„PRZETARG NIEOGRANICZONY NA DOSTAWY SPRZĘTU DO UŻYTKU MEDYCZNEGO MAJĄCEGO STANOWIC WYPOSAŻENIE W WYREMONTOWANYCH PORADNIACH”

znak sprawy WSzSL/DZ-06/19

W związku z prośbami o wyjaśnienie treści Specyfikacji Istotnych Warunków Zamówienia w przedmiotowym postępowaniu, działając na podstawie art. 38 ust. 1 i 2 z 29 stycznia 2004 r. - Prawo zamówień publicznych (t. j. Dz.U.2018. 1986 ze zm), wyjaśniam co następuje:

Pytanie 47

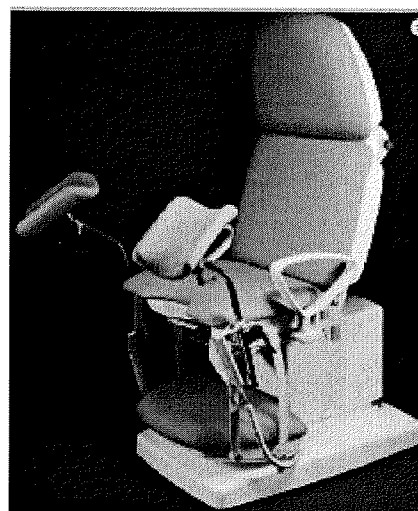
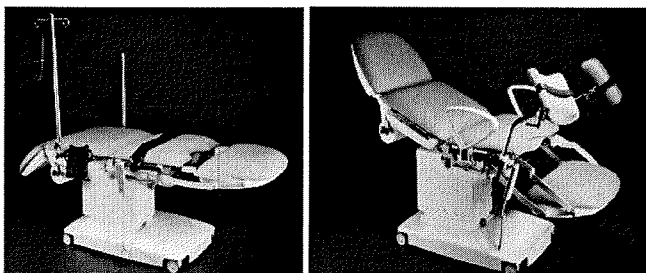
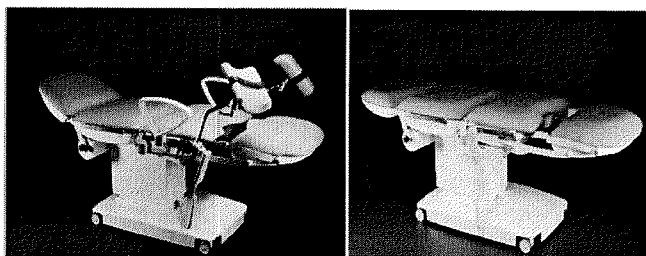
Czy Zamawiający w wyposażeniu do fotela dopuści podpórki rąk z tworzywa sztucznego, łatwe w czyszczeniu I dezynfekcji ?

Uzasadnienie: proponowane rozwiązanie nie ulegnie zniszczeniu- zużyciu w czasie użytkowania produktu.

W odpowiedzi na pytanie: Zamawiający dopuszcza propozycję Wykonawcy z zachowaniem pozostałych wymogów. Jednocześnie wskazuje, iż przy składaniu takiej oferty należy w oferowanym Pakiecie (w odpowiedniej kolumnie) wprowadzić dopuszczone zmiany, zaznaczając je w stosowny sposób i powołać się na udzieloną pozytywnie odpowiedź (proszę wskazać datę i znak pisma oraz numer zapytania).
